改善箇所説明図

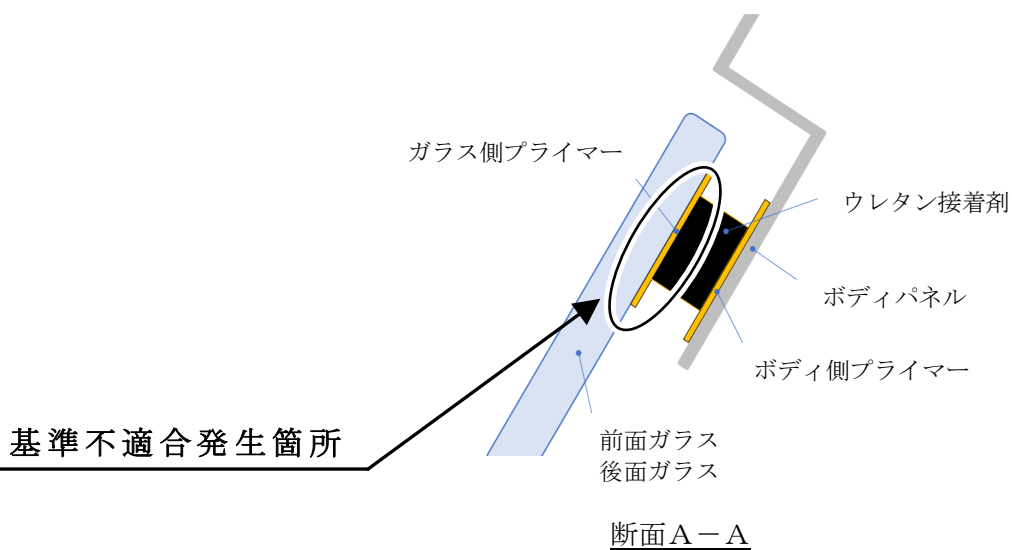
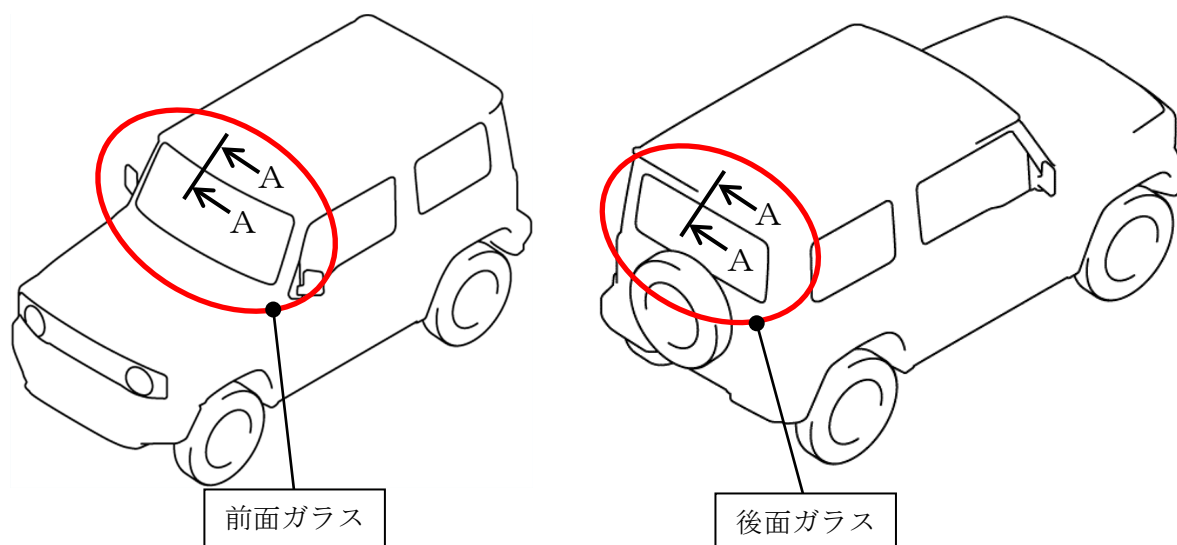
前面ガラスと後面ガラス（以下ガラス）において、ガラスの接着工程で接着するための下塗り剤（プライマー）塗布が不適切であったため、ガラスの接着力が弱いものがある。そのため、水漏れが発生し、最悪の場合、ガラスが接着剤から剥離して脱落するおそれがある。

全車両、新品ガラスを適切に取り付ける。

識別： I Dプレートに桃色のシールを貼付する。
